Vyhodnocení připomínek obcí a veřejnosti

**k materiálu
„Návrh Změny č. 1a Územního rozvojového plánu“**

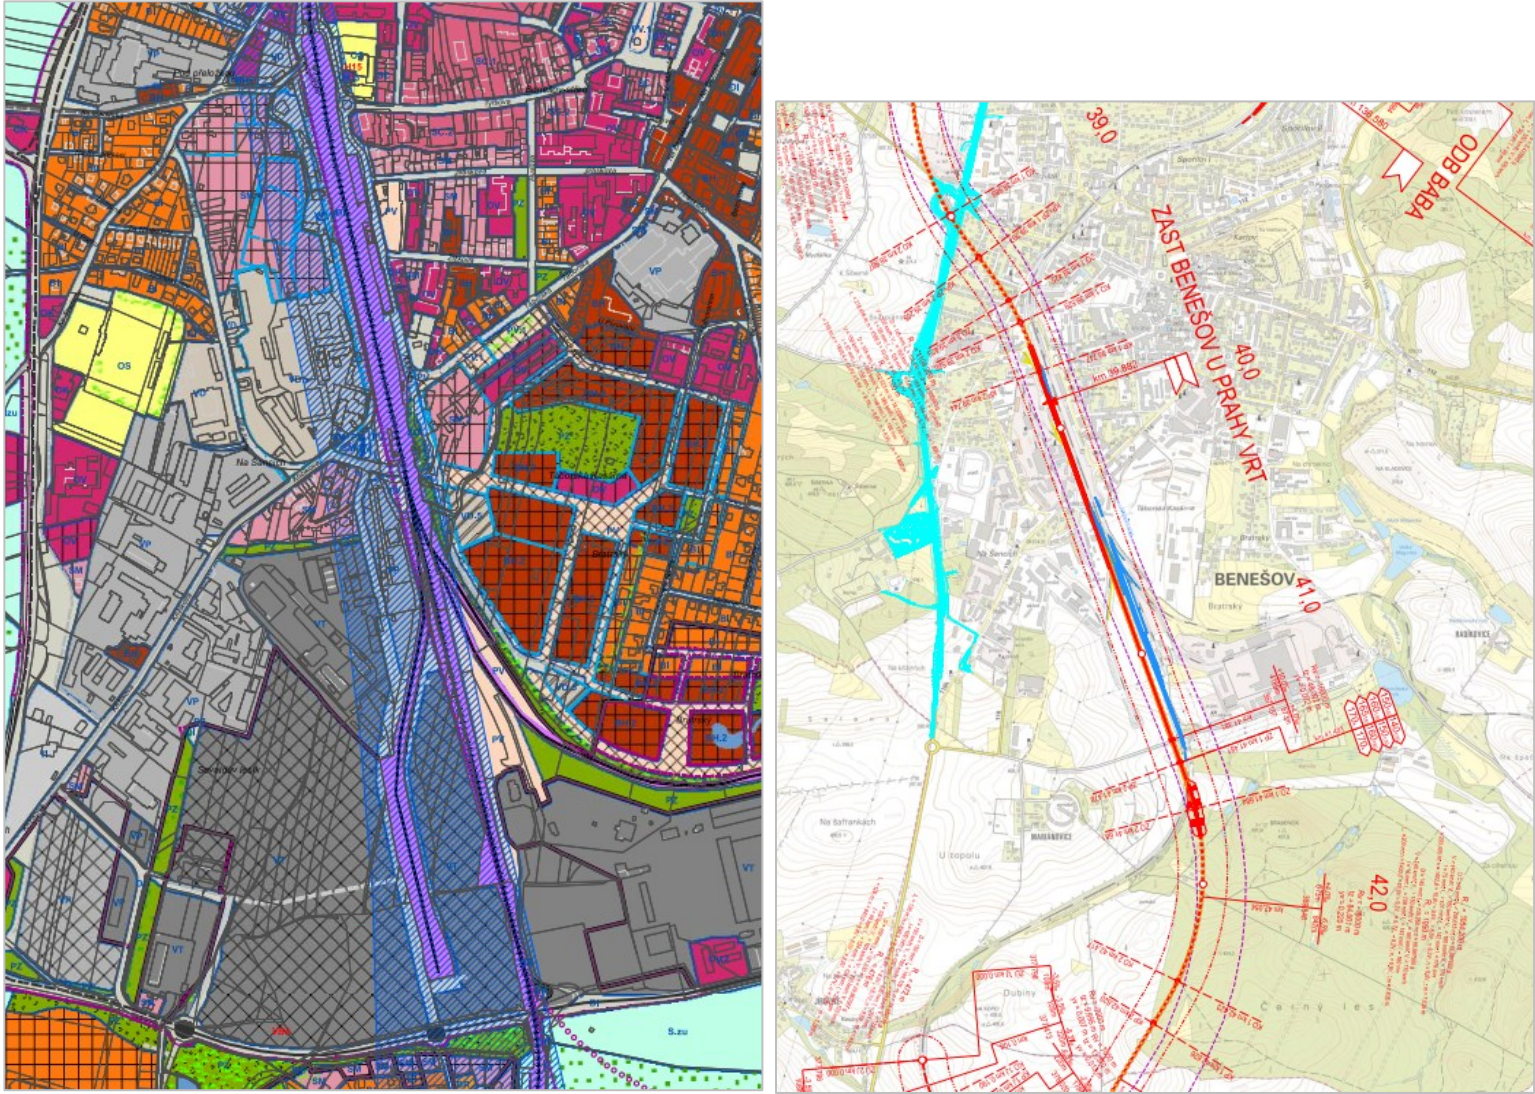
33.	Ředitelství silnic a dálnic (ŘSD)		Část doprava	Dále chybí část koridoru DS22 pro přeložku silnice I/44 a to v úseku Česká Ves – Mikulovice (koridor je potřeba převzít ze Zásad územního rozvoje OK).	Neakceptováno. Odůvodnění: Požadavek na doplnění části koridoru DS22 v úseku Česká Ves – Mikulovice nelze v rámci Z1a ÚRP zohlednit. Požadovaná úprava není v souladu se schváleným Zadáním Z1a ÚRP, neboť vymezení této části koridoru není obsaženo v PÚR ČR, která vymezuje pouze koridor DS22 pro kapacitní komunikaci v úseku Mohelnice–Jeseník. Z1a ÚRP přebírá záměry v rozsahu stanoveném v Zadání, avšak nemůže rozšiřovat koridory nad rámec těchto

Poř. č.	Připomínkové místo	Typ připomínky	Článek	Připomínka	Vypořádání
					dokumentů ani doplňovat jejich nové části. Z uvedených důvodů nelze připomínce v rámci Z1a ÚRP vyhovět.

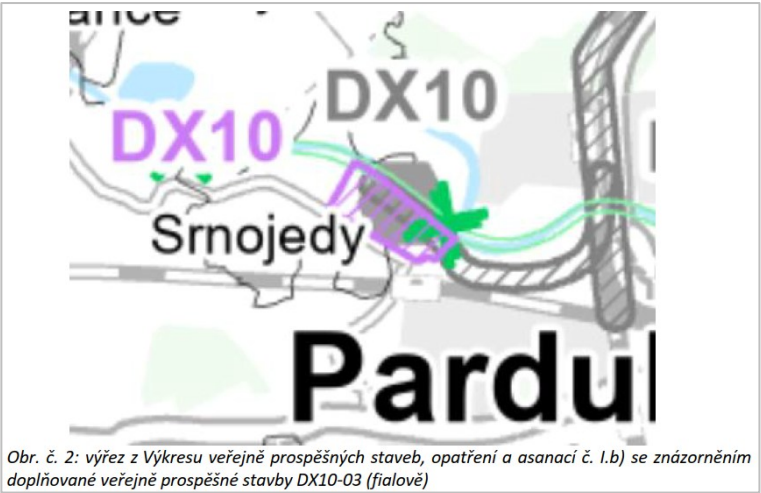
45.	České přístavy / Vltavská obchodní společnost, s.r.o. / KUPONINVEST, a.s.		Akcelerační oblasti	III.2 Akcelerační oblasti pro využití obnovitelných zdrojů energie 51. Podle čl. 60 Návrhu změny se do ÚRP doplňuje čl. 99a ve znění: „<i>Akcelerační oblast pro využití stejného druhu obnovitelného zdroje energie ve vymezených plochách a koridorech v místech jejich vzájemných překryvů nesmí výrazně omezit nebo znemožnit</i>	Neakceptováno. Odůvodnění: Připomínka k vymezování akceleračních oblastí pro využití obnovitelných zdrojů

Poř. č.	Připomínkové místo	Typ připomínky	Článek	Připomínka	Vypořádání
				<i>přípravu a realizaci staveb a opatření veřejné infrastruktury nestavební povahy ve vymezených záměrech dopravní a technické infrastruktury a ve skladebných částech územního systému ekologické stability.</i>“ 52. Podatel 1 upozorňuje, že při vymezování akceleračních oblastí a podmínek územních opatření je nutné zohledňovat existenci Přístavů a Terminálů a shora popsany celostátní (resp. celoevropský) veřejný zájem na jejich provozu a rozvoji plynoucí z vyjmenovaných dokumentů a právních předpisů. Je třeba respektovat primární účel ploch Přístavů a Terminálů a požadavky kladené na ně výše vyjmenovanými mezinárodními dokumenty a právními předpisy. V případě potenciální kolize akcelerační oblasti s primárním účelem využití plochy Přístavů a Terminálů je nezbytné upřednostnit dopravní funkci, resp. její naplnění musí být odpovídajícím způsobem zajištěno. 53. Vymezení akceleračních oblastí a podmínek územních opatření tedy nesmí bránit provozu a rozvoji Přístavů a Terminálů. Ač je na podporu využívání obnovitelných zdrojů energie v posledních letech kladen důraz, je třeba neopomíjet i jiné veřejné zájmy, které nadto existují již ve zcela konkrétních místech, kde jsou Přístavy a Terminály provozovány, a které ve svém důsledku vedou ke snížení uhlíkové zátěže. 54. Podatel 1 proto žádá, aby bylo do Návrhu změny toto promítnuto a byla v něm zakotvena podmínka, aby při vymezování akceleračních oblastí a podmínek územních opatření byla respektována existence Přístavů a Terminálů a celostátní, resp. celoevropský veřejný zájem na jejich provozu a rozvoji a aby se vymezení akceleračních oblastí a podmínek územních opatření negativně nedotklo možnosti provozu a dalšího rozvoje Přístavů a Terminálů. 55. Stejná podmínka by měla být do Návrhu změny doplněna i ve vztahu k Překladištím, a to s ohledem na jejich jedinečnost (technologie roll-on/roll-off) v rámci České republiky a umístění na vnitrozemské vodní cestě hlavní sítě TEN-T. 56. Takovou podmínku by bylo možné zahrnout právě do nově vkládaného čl. 99a, který by po úpravě mohl znít kupříkladu následovně: <i>„Akcelerační oblast pro využití stejného druhu obnovitelného zdroje energie ve vymezených plochách a koridorech v místech jejich vzájemných překryvů nesmí výrazně omezit nebo znemožnit přípravu a realizaci staveb a opatření veřejné infrastruktury nestavební povahy ve vymezených záměrech dopravní a technické infrastruktury a ve skladebných částech územního systému ekologické stability, stejně jako provoz, modernizaci a rozvoj stávající dopravní a technické infrastruktury.“</i> 57. Podatel 1 poukazuje, že taková podmínka zcela navazuje na podmínku, kterou v rámci specifických oblastí SOB10 a SOB11 stanoví pro navazující územně plánovací činnost PÚR ČR ve svých bodech 75c a 75d (tj. „minimalizování konfliktů se záměry dopravní a technické infrastruktury mezinárodního a celostátního významu“).	energie není v rámci Z1a ÚRP řešitelná, neboť vymezení akceleračních oblastí není předmětem Z1a ÚRP. Tato tematika bude komplexně řešena v připravované Z2 ÚRP. Z uvedeného důvodu nelze do Z1a ÚRP doplňovat požadavky týkající se provozu, modernizace či rozvoje přístavů, terminálů ani překladišť, ani stanovovat nové podmínky, jež by měly být závazné při vymezování akceleračních oblastí nebo územních opatření. Nově vkládaný čl. 99a má obecný charakter a stanovuje pouze základní princip, že akcelerační oblasti nesmí znemožnit přípravu a realizaci záměrů veřejné infrastruktury. Jeho rozšiřování o specifické požadavky nad rámec Zadání Z1a ÚRP není možné; případné specifické podmínky budou posouzeny v rámci Z2 ÚRP, která je k problematice akceleračních oblastí určena.

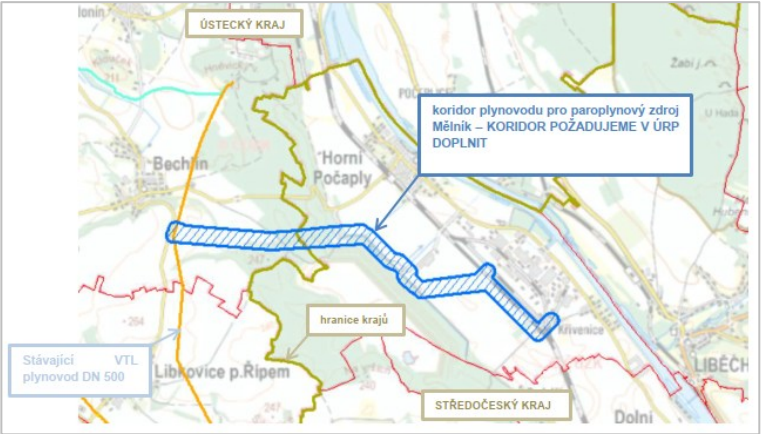
52.	FVE CZECH NOVUM s.r.o.		Záměr RS4	Připomínky k návrhu změny č. 1 Územního rozvojového plánu V rámci projednávaného návrhu změny č. 1 Územního rozvojového plánu uplatňujeme připomínku vůči navrženému způsobu vedení vysokorychlostní tratě RS4 („VRT“) v katastrálním území Vepřek v podobě otevřeného zářezu namísto tunelu. Z dokumentace k návrhu vedení VRT vyplývá, že oproti původní koncepci vedení trasy VRT v tunelu je nyní navrhováno vedení v otevřeném zářezu. Tento způsob vedení trasy vyžaduje rozsáhlejší zábor území a negativně zasáhne mnohem širší koridor území.	Neakceptováno. Odůvodnění: Z1a ÚRP neřeší technické řešení vysokorychlostní tratě RS4 (VRT), tedy ani to, zda bude v konkrétním úseku

Poř. č.	Připomínkové místo	Typ připomínky	Článek	Připomínka	Vypořádání
				Naše společnost v katastrálním území Vepřek provozuje fotovoltaickou elektrárnu Vepřek („FVE“). Naše společnost při instalaci fotovoltaických panelů při stavbě FVE respektovala dříve vymezený užší koridor, který ponechala volný k případné obsluze tunelu VRT. Výše popsaný způsob provedení VRT by vedl k zásadnímu zvětšení negativních dopadů výstavby VRT na provoz a fungování FVE. V případě realizaci VRT navrženým způsobem dojde zejména k (i) záboru velké části plochy FVE, (ii) odříznutí části FVE od zbytku, což by vyvolalo nutnost přemostění tělesa VRT, (iii) zhoršení přístupnosti a podmínek pro provoz a servis FVE, (iv) omezení možnosti rozvoje FVE a (v) snížení výkonosti a výnosnosti provozu FVE. V takovém případě bude muset investor VRT provozovateli FVE odškodnit veškerou újmu vzniklou ve spojitosti s výše uvedeným. Nad rámec výše uvedeného by toto řešení znamenalo zásadní zásah do krajinného rázu a vedlo ke vzniku bariéry bránící volnému pohybu živočichů. Z výše uvedených důvodů navrhuje, aby: – byla znovu posouzena varianta vedení trasy VRT v tunelu, případně jiné technické řešení, které by minimalizovalo zábor a negativní dopady na provoz FVE; – v případě vedení VRT v zářezu byla zpracována podrobná studie dopadů na FVE a navržení kompenzačních nebo ochranných opatření; a – pořizovatel zajistil, že konečné řešení nebude v rozporu s veřejným zájmem na podpoře obnovitelných zdrojů energie a energetickou strategií ČR.	vedena v tunelu či v otevřeném zářezu. Z1a ÚRP pouze vymezuje koridor, a to v rozsahu stanoveném v ZÚR.

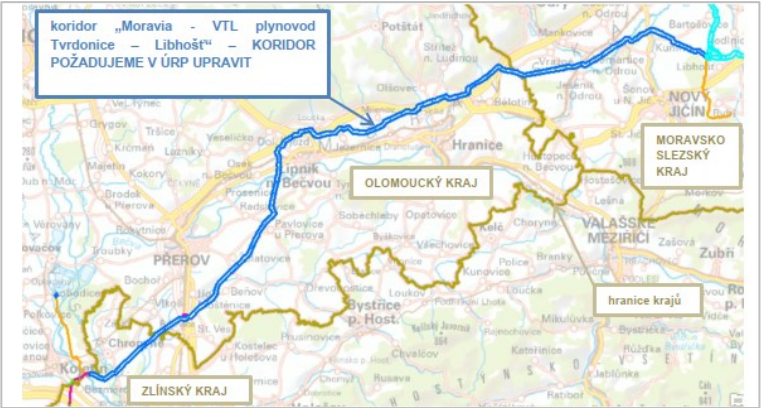
54.	Hlas krajiny, z.s.		Koridor T7 Mírovka – Kočín	Věc: Připomínka k Změně č. 1a Územního rozvojového plánu ČR – koridor T7 Mírovka – Kočín Spolek Hlas krajiny, z. s. vyjadřuje zásadní nesouhlas se zahrnutím a přečíslováním stávajícího vedení VVN 400 kV Kočín – Mírovka do koridoru T7. Tento záměr představuje: • dlouhodobý a nevratný zásah do krajiny s významnými ekologickými a vizuálními dopady, • znehodnocení území zemědělského a rekreačního charakteru, které tvoří identitu obce Křeč a jejího okolí, • a narušení práv vlastníků, jejichž pozemky jsou dlouhodobě zatíženy infrastrukturními záměry bez odpovídající kompenzace. Spolek zároveň odmítá, aby byla přenosová soustava ČR primárně využívána pro mezinárodní přetoky elektrické energie, jež neslouží českým odběratelům, ale zároveň zvyšují tlak na rozšiřování vedení přes citlivá území. Požadujeme proto: 1. v rámci Z1a vypustit nebo přehodnotit koridor T7 v dotčeném úseku,	Neakceptováno. Odůvodnění: Požadavek na vypuštění či přehodnocení koridoru T7, stejně jako požadavek na zpracování analýz dopadů nebo na změnu strategické koncepce přenosové soustavy, není předmětem Z1a ÚRP. Z1a ÚRP se zabývá pouze záměry, které dle Zadání přebírá záměry ze ZÚR.

Poř. č.	Připomínkové místo	Typ připomínky	Článek	Připomínka	Vypořádání
				2. zpracovat nezávislou analýzu dopadů na krajinný ráz, přírodu a majetkové poměry, 3. a přehodnotit strategickou koncepci přenosové soustavy ČR s důrazem na decentralizaci, energetickou soběstačnost a úsporu území. Hlavním posláním našeho spolku, zapsaného ve spolkovém rejstříku je ochrana přírody, krajiny a krajinného rázu v Jižních Čechách a na Vysočině.

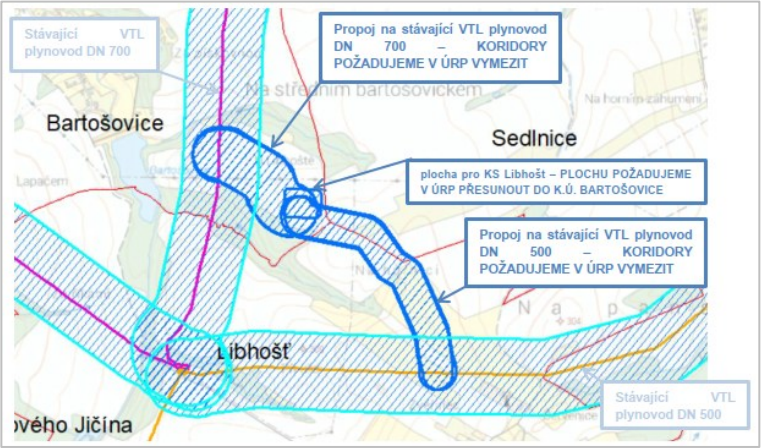
57.	NET4GAS, s.r.o.		Záměr TP9	2. úpravu návrhového koridoru pro stavbu technické infrastruktury plynovodu přepravní soustavy plynu „Moravia - VTL plynovod Tvrdonice – Libhošť“, který je v Územním rozvojovém plánu vymezen jako záměr TP9 <u>Vymezení území dotčené připomínkou:</u> Tvrdonice, Hrušky, Moravský Žižkov, Prušánky, Nový Poddvorov, Starý Poddvorov, Čejkovice, Mutěnice, Čejč, Kobylí, Krumvíř, Terezín, Hovorany, Karlín, Nenkovice, Šardice, Stavěšice, Strážovice, Svatobořice-Mistřín, Sobůlky, Bukovany, Kyjov, Brankovice, Kožušice (JMK)	Neakceptováno. Odůvodnění: Z1a ÚRP vymezuje všechny záměry ploch a koridorů ze ZÚR a jejich aktualizací / změn dle Zadání. Úpravy vymezení nad tento rámec – tedy i

Poř. č.	Připomínkové místo	Typ připomínky	Článek	Připomínka	Vypořádání
				Koryčany, Střilky, Chvalnov-Lísky, Zástřizly, Litenčice, Cetechovice, Honětice, Troubky, Zdislavice, Zdounky, Šelešovice, Rataje, Jarohněvice, Kroměříž, Lutopecny, Zlobice Bezměrov, Chropyně, Kyselovice, Žalkovice (ZK) Kojetín, Vlkoš, Říkovice, Horní Moštěnice, Přestavlky, Dobrčice, Beňov, Želatovice, Podolí, Tučín, Pavlovice u Přerova, Sušice, Oldřichov, Osek nad Bečvou, Dolní Újezd, Bohuslávky, Lipník nad Bečvou, Jezernice, Milenov, Klokočí, Hrabůvka, Hranice, Olšovec, Střítež nad Ludinou, Bělotín (OK) Vražné, Jeseník nad Odrou, Mankovice, Suchdol nad Odrou, Kunín, Bartošovice, Šenov u Nového Jičína, Libhošť (MK) <u>Situaci plánovaného plynovodu přikládáme níže:</u> 	požadované zpřesnění či korekce koridoru technické infrastruktury TP9 (Moravia – VTL plynovod Tvrdonice–Libhošť) podle aktuální projektové dokumentace – nejsou předmětem Z1a ÚRP. Plynárenská soustava bude prověřována v rámci Z1b ÚRP. Pozn.: <i>Prosíme o dodání příslušných podkladů k prověření zpracovateli Z1b ÚRP.</i>

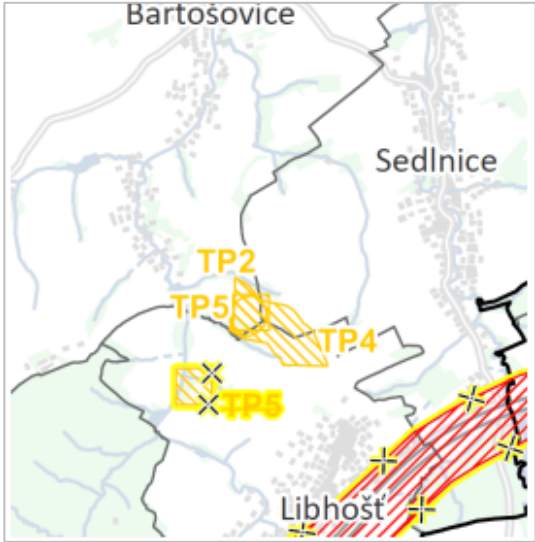
58.	NET4GAS, s.r.o.		Záměr TP3	3. úpravu návrhového koridoru pro stavbu technické infrastruktury plynovodu přepravní soustavy plynu Děhylov – Hať, který je v Územním rozvojovém plánu vymezen jako záměr TP3 <u>Vymezení území dotčené připomínkou:</u> obce Děhylov, Ostrava, Dobroslavice, Háj ve Slezsku, Kozmice, Hlučín, Darkovice, Vřesina, Hať (MK) <u>Situaci plánovaného plynovodu přikládáme níže:</u>	Neakceptováno. Odůvodnění: Z1a ÚRP vymezuje dle Zadání záměry ploch a koridorů pouze v plošném rozsahu odpovídajícím platným ZÚR. Požadovaná úprava koridoru technické infrastruktury TP3 (plynovod Děhylov – Hať) podle aktuální projektové dokumentace přesahuje tento rámec a není předmětem Z1a. Plynárenská soustava bude prověřována v rámci Z1b ÚRP.

Poř. č.	Připomínkové místo	Typ připomínky	Článek	Připomínka	Vypořádání
				 Odůvodnění: Ad 3) Navržený koridor TP3 pro plánovaný plynovod v trase Děhylov – Hať v Územním rozvojovém plánu neodpovídá zcela přesně aktuálnímu koridoru vycházejícímu z projektové dokumentace. V některých místech dochází k tomu, že linie plánovaného plynovodu zasahuje až úplně k hranici navrženého koridoru TP3, čímž může dojít k prostorovým nesouladům při vymezování koridoru v navazující územně plánovací dokumentaci a následně vést ke komplikacím při povolování a realizaci stavby. Z tohoto důvodu je nezbytné upravit vymezení koridoru TP3 v návrhu Z1a Územního rozvojového plánu tak, aby odpovídal skutečně navrhované trase stavby dle projektové dokumentace. Tím bude zajištěna její prostorová koordinace a proveditelnost.	Pozn.: <i>Prosíme o dodání příslušných podkladů k prověření zpracovateli Z1b ÚRP.</i>

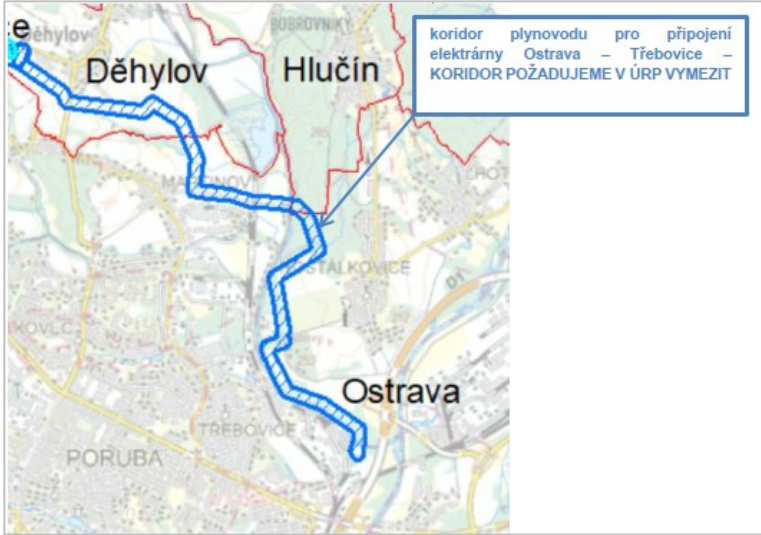
60.	NET4GAS, s.r.o.		Úprava vymezení plochy pro Kompresorovo u stanici Libhošť	5. úpravu vymezení plochy pro Kompresorovou stanici Libhošť v souladu s jejím novým umístěním v k.ú. Bartošovice, včetně vymezení dvou souvisejících navrhovaných plynovodních propojů <u>Vymezení území dotčené připomínkou:</u> obce Bartošovice, Sedlnice a Libhošť (MK) <u>Situaci plánované plochy pro KS Libhošť včetně koridorů 2 plynovodních propojů přikládáme níže:</u>  Odůvodnění: Ad 5)	Neakceptováno. Odůvodnění: Z1a ÚRP vymezuje všechny záměry ploch a koridorů ze ZÚR a jejich aktualizací / změn dle Zadání. Nové umístění Kompresorové stanice Libhošť v k. ú. Bartošovice a vymezení dvou navazujících plynovodních propojů přesahuje rámec Zadání. Plynárenská soustava bude prověřována v rámci Z1b ÚRP. Pozn.: <i>Prosíme o dodání příslušných podkladů k prověření zpracovateli Z1b ÚRP.</i>

Poř. č.	Připomínkové místo	Typ připomínky	Článek	Připomínka	Vypořádání
				Původní vymezení plochy pro Kompresorovou stanici Libhošť nebylo vhodné, a proto byla její poloha přesunuta do k.ú. Bartošovice, cca 1 km severovýchodně od stávajícího objektu rozdělovacího uzlu Libhošť. Stanice je aktuálně projektována ve výměře cca 1 ha a plynovodními propoji bude napojena na stávající VTL plynovod DN 500 v délce cca 1000 metrů a plynovod DN 700 v délce cca 400 metrů. Zároveň bude napojena na souběžně plánované plynovody v trase Libhošť - Třanovice a Libhošť - Děhylov. Ke stanici je navržena příjezdová komunikace z obce Bartošovice a cca 7 kilometrů dlouhá elektopřípojka z Příbora. Uvedené nové umístění KS Libhošť včetně obou plynovodních propojů je součástí projednávané změny č. 9 Zásad územního rozvoje Moravskoslezského kraje (viz. výřez z Výkresu ploch a koridorů včetně ÚSES nadregionálního a regionálního výkresu projednávaného návrhu změny č. 9 ZÚR Moravskoslezského kraje, který přikládám níže).  Na základě výše uvedeného je nezbytné, aby nové umístění kompresorové stanice Libhošť včetně navazujících plynovodních propojů bylo promítnuto do návrhu Z1a Územního rozvojového plánu. Pouze tak bude zajištěna odpovídající prostorová koordinace s plánovanými trasami plynovodů a umožněna návaznost na projednávanou změnu č. 9 Zásad územního rozvoje Moravskoslezského kraje, kde je záměr již zohledněn. V příloze této připomínky Vám zasíláme také „Připomínku k návrhu Zprávy o uplatňování Zásad územního rozvoje Moravskoslezského kraje“ ze dne 22. 1. 2023 a „Podnět na aktualizaci Zásad územního rozvoje Moravskoslezského kraje“ ze dne 19. 12. 2022, které jsme v této věci uplatnili.
